SERVICE BULLETIN NO. OSB36-75

Installation of a filter into the carburetor ventilation line.

ARBEITSANWEISUNG NR. WI-OSB36-75
EINBAU EINES FILTERS IN DIE VERGASERENTLÜFTUNGSLEITUNG
WORK INSTRUCTION NO. WI-OSB36-75
INSTALLATION OF A FILTER INTO THE CARBURETOR VENTILATION LINE

Benennung : Drain Schlauchhandschluß ZSB

Zeichnungs Nr.: 820-7170-20-00 Blatt BI

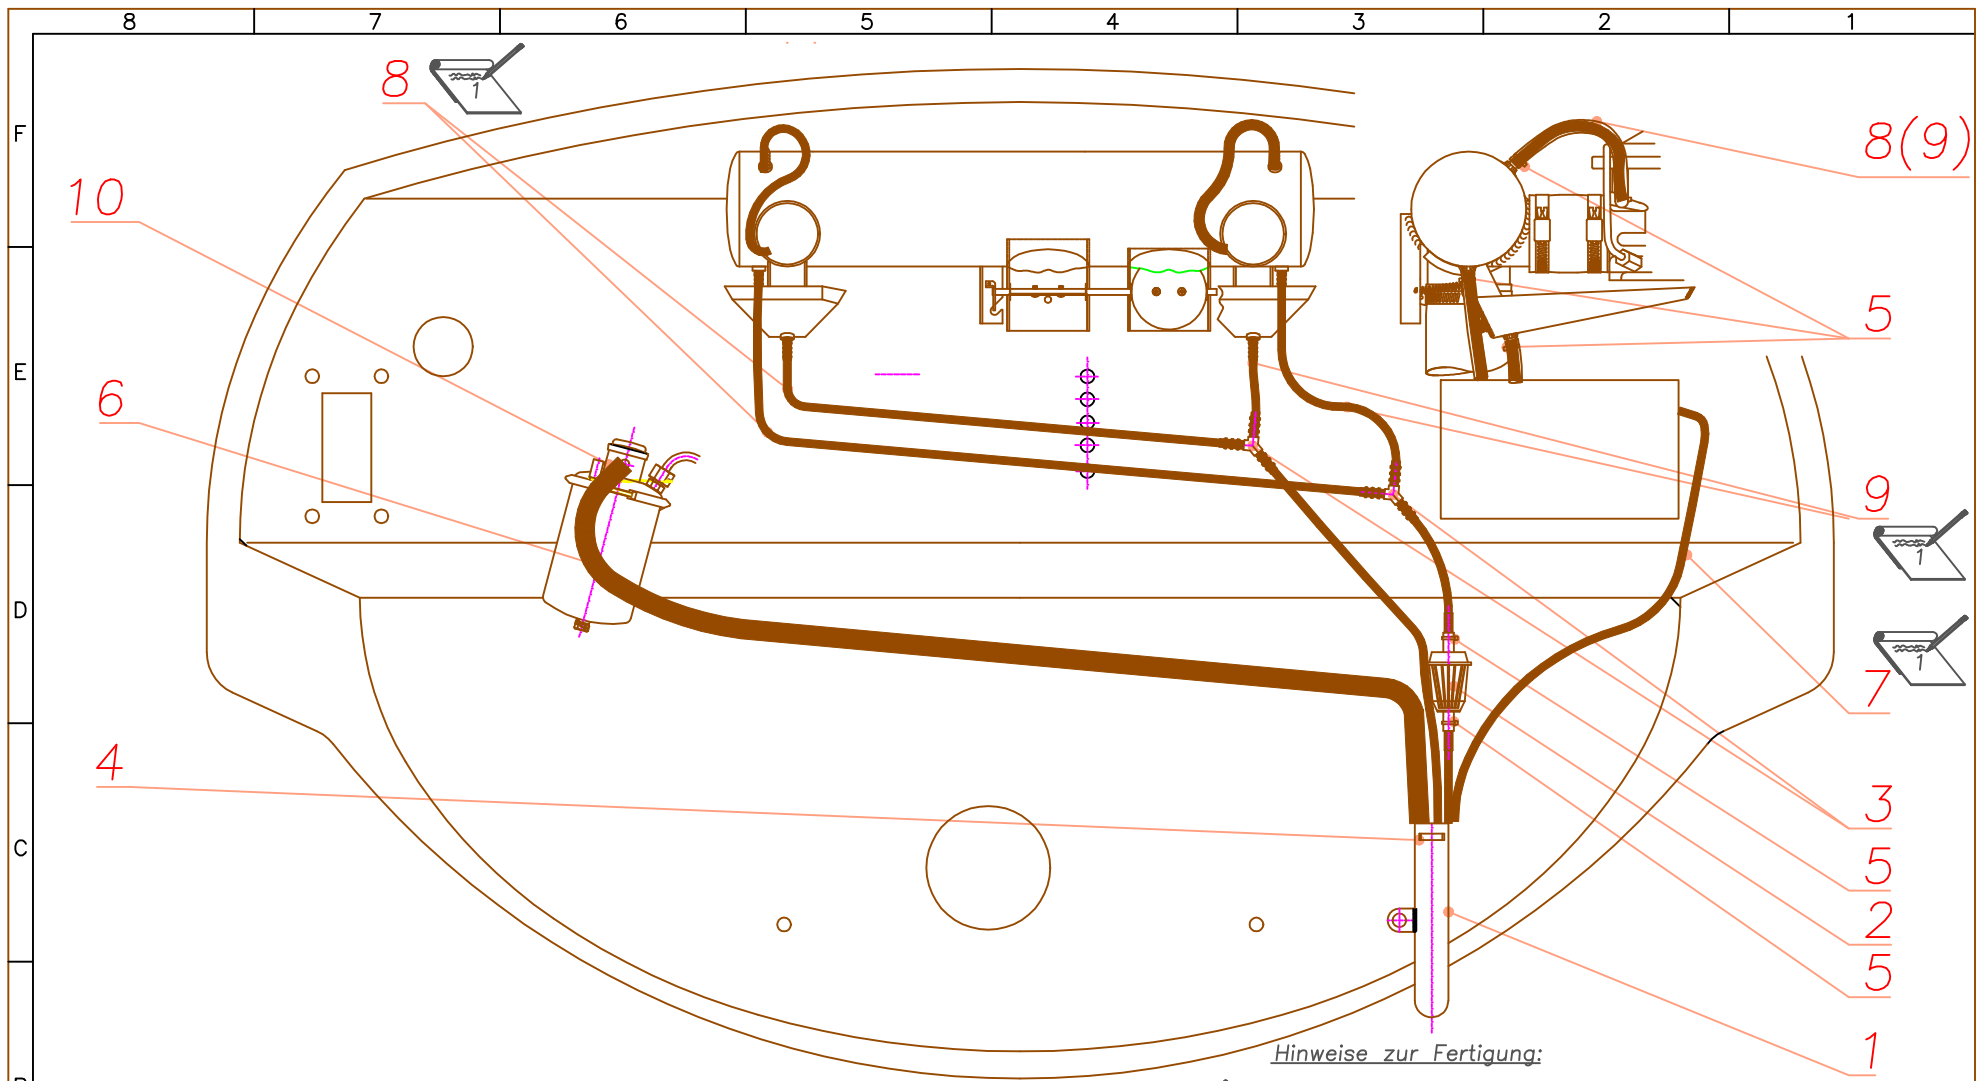
On some airplanes insects were reported in the carburetor ventilation line.

1. Remove upper and lower cowling.
2. Disconnect the battery.
3. Remove ty-rap (item 4 on drawing no. 820-7170-20-00a).

| 4. Aus dem Breather (Pos. 1 in Zeichnung Nr. 820-7170-20-00a) die 4 Schläuche herausziehen. | 4. Extract the 4 hoses (item 1 on drawing no. 820-7170-20-00a) from the breather. |
| 5. Schlauch von der Vergaserentlüftung kommend ca. 130 mm oberhalb des unteren Endes durchschneiden. | 5. Cut off the hose coming from the carburetor ventilation approximately 130 mm (5.1 in.) above the lower end. |
| 7. Filter mit 2 Kabelbindern in Pos. 5 in Zng. Nr. 820-7170-20-00a fixieren. | 7. Attach the filter with 2 ty-raps as shown on drawing. no. 820-7170-20-00a item 5. |
| 8. Schlauchende um ca. 50 mm kürzen. | 8. Shorten the end of the hose by approximately 50 mm (1.96 in.). |
| 9. Alle 4 Schläuche wieder ca. 60 mm weit in den Breather (Pos. 1 in Zeichnung Nr. 820-7170-20-00a) stecken. | 9. Insert all 4 hoses approximately 60 mm (2.36 in.) into the breather (item 1 on drawing no. 820-7170-20-00a). |
| 10. Neuen Kabelbinder (Pos. 4 in Zeichnung Nr. 820-7170-20-00a) anbringen. | 10. Install a new ty-rap (item 4 on dwg. no. 820-7170-20-00a). |
